Manifestação Técnica

Referência PGEA: 20.02.1402.0000003/2025-44.

Unidade sob estudo: PTM Ji-Paraná/RO.

Assunto: Estrutura de cobertura – infiltrações.

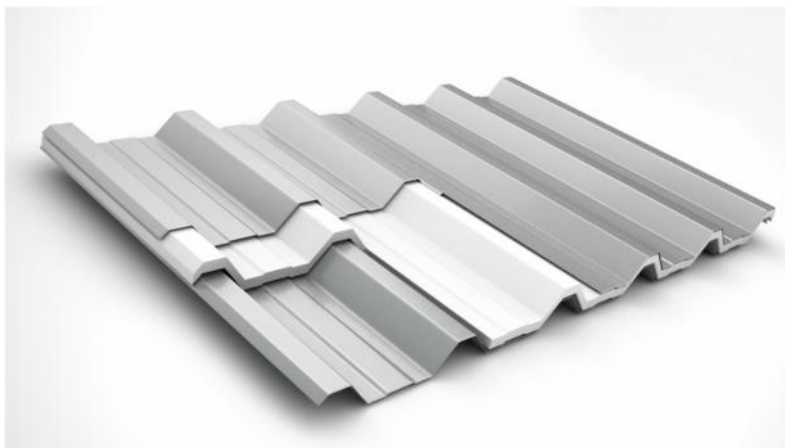
Neste contexto, avalia-se os locais de maior concentração de infiltrações, de acordo com os usuários da edificação, sinalizados na imagem do projeto em planta baixa:

Tendo em vista as características da edificação e implicações acerca da disposição de materiais e sistemas, relaciono a seguir as potenciais causas das manifestações patológicas ligadas às infiltrações da cobertura:

- a) Danos às telhas devido a instalação das placas fotovoltaicas, no que se refere os pontos de fixação da estrutura e o trânsito de pessoas durante os serviços de instalação;

- b) Utilização completa da área A e D da cobertura (ilustração da pag.3) pelas placas fotovoltaicas, impedindo parte dos acessos para manutenções;
- c) Danos (cortes e amassamentos) às telhas metálicas devido ao trânsito de pessoas na cobertura para a execução de serviços de manutenção em geral, visto que a espessura das telhas não é apta para cargas pontuais excessivas;

- d) Infiltração pelas laterais de peças metálicas dispostas pelo telhado, idealizadas para a sustentação de uma linha de vida, em trabalhos em altura. As peças encontram-se enferrujadas, inaptas para o suporte de cabo de aço e transpassando as telhas sem vedação adequada e suficiente;

- e) Ausência de manutenção periódica e preventiva das calhas centrais, ocasionando impermeabilização desgastada e ineficiente;
- f) Possível ausência de limpeza periódica das calhas, permitindo o entupimento de ralos e consequente transbordamento da água para a laje lateralmente;

- g) Transbordamento de água da calha central para a superfície da laje, lateralmente, nos casos de chuvas de elevado volume e intensidade. Chuvas com ventos fortes e elevada intensidade são recorrentes na região norte em determinados períodos do ano;

- h) Junta de dilatação estrutural com vedação ineficiente, tornando o acesso da água facilitado ao interior da edificação.

- Substituição integral das telhas trapezoidais 40 por telhas termoacústicas (tipo sanduiche) a fim de garantir maior resistência mecânica e garantir propriedades de controle térmico e acústico; o material é composto por duas chapas metálicas e ao meio um núcleo isolante. Para tanto, é preciso a avaliação de cargas das novas telhas junto das placas fotovoltaicas em relação às condições de desempenho e suporte de cargas da laje, e ainda os mesmos parâmetros das estruturas metálicas.

- Redistribuição das placas fotovoltaicas na cobertura, a fim de dispô-las de forma a permitirem um trajeto livre e seguro para o acesso e manutenção das telhas, calhas, rufos, e manutenção das próprias placas. Hoje não há espaço para tráfego de pessoas em alguns locais. Para tanto, é necessária que a avaliação de novos posicionamentos das placas considere o sombreamento, a captação de incidência solar, e demais implicações técnicas.
- Retirada das peças de perfil de aço, suporte para a linha de vida, e adoção de estratégia alternativa para a garantia da segurança do trabalho em altura, como ancoragens dimensionadas com previsão de fixação nas peças estruturais de concreto armado da edificação. Para tanto, é necessário um projeto para o dimensionamento e posicionamento das ancoragens diante das cargas de equipamentos e pessoas envolvidas nos serviços de manutenção predial da edificação.

- Aplicação de argamassa nos pontos de empossamento das lajes de cobertura para o nivelamento e aplicação de impermeabilizante (manta líquida emborrachada) para a proteção da laje e prevenção de agravamento dos danos que a água provoca à estrutura. Aliado ao tratamento da laje, a avaliação do dimensionamento das calhas.

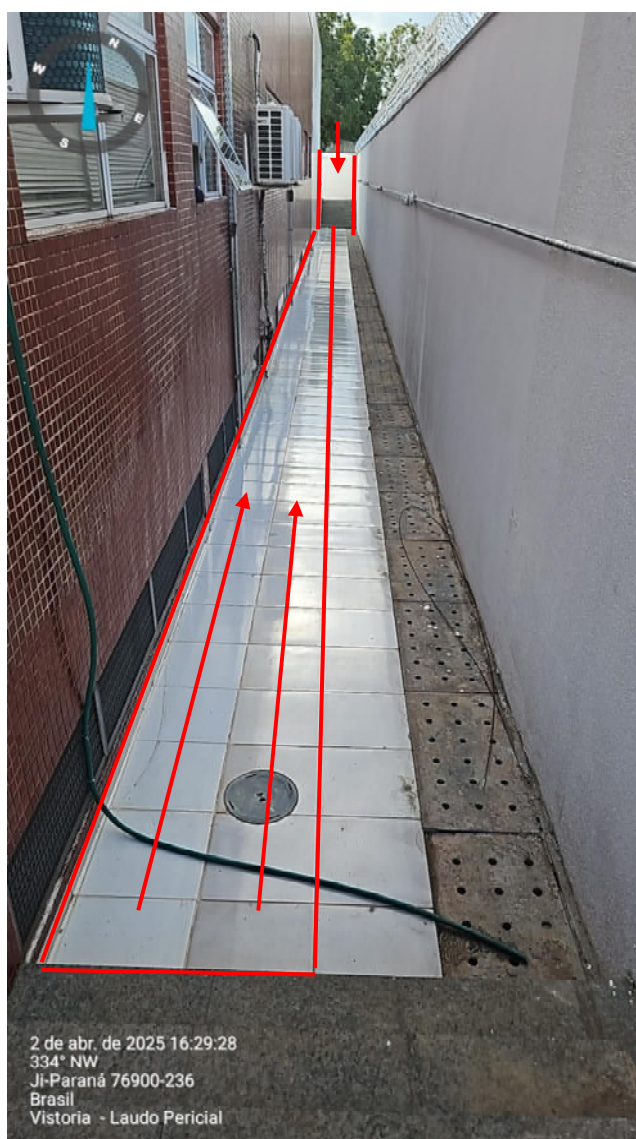
- Instalação de uma plataforma metálica para a distribuição de cargas durante a passagem de pessoas sobre as telhas para a manutenção da área. Exemplo:

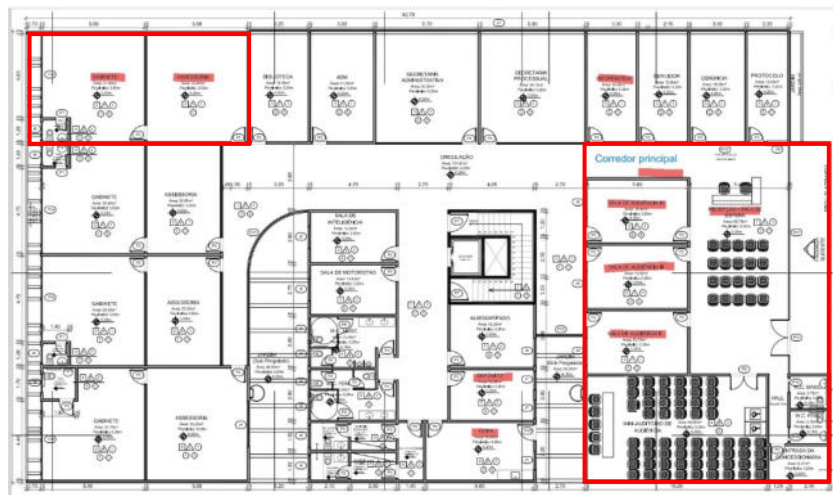
Esta área apresenta características de infiltração sob os pisos na região mais próxima à edificação, denunciado pelos revestimentos cerâmicos descolados do substrato e rebaixamento evidente da área. Considerando que a região é composta de aterro com sistema de captação de água pluviais ao lado de estrutura de contenção (subsolo), conclui-se que o rebaixamento do piso se deve ao encharcamento do solo em toda a extensão do corredor, alcançando o muro ao fundo, ou seja, a estrutura rígida de concreto armado formada pelo subsolo se mantém na posição, mas a estrutura de aterro se desloca diante da infiltração recorrente no solo.

As causas desta infiltração podem ser relacionadas à um rompimento na tubulação de águas pluviais que se encontram na região, caimento inadequado do piso ao contrário da direção da calha, ou ainda, revestimento sem manutenção.

- Retirada dos pisos cerâmicos da área, incluindo a escada;
- Avaliação do solo e dos sistemas de captação pluvial;
- Solucionar as causas avaliadas;
- Nivelar a área, recompor o contrapiso e o revestimento cerâmico com caimento contrário à edificação, em direção à calha lateral;
- Providenciar o tratamento de fissuração do muro e reforço estrutural.

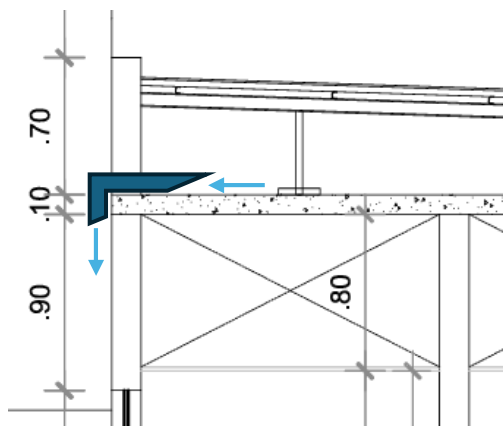
Para a atuação das áreas escolhidas, inevitavelmente, haverá a necessidade de retirada das placas fotovoltaicas. Posteriormente, cuidados com as lajes realizando o nivelamento de pontos de empossamento de água, caso haja, e aplicação de manta líquida emborrachada na extensão da laje e platibanda lateral internamente. Como medida auxiliar, para evitar o confinamento da água de chuvas sobre as lajes, caso ocorra, prevê-se uma alternativa de extravasor composto pela

instalação de tubo-joelho-tubo junto da superfície da laje direcionando para a parede externa, devidamente vedado na base da platibanda, como ilustram as imagens:
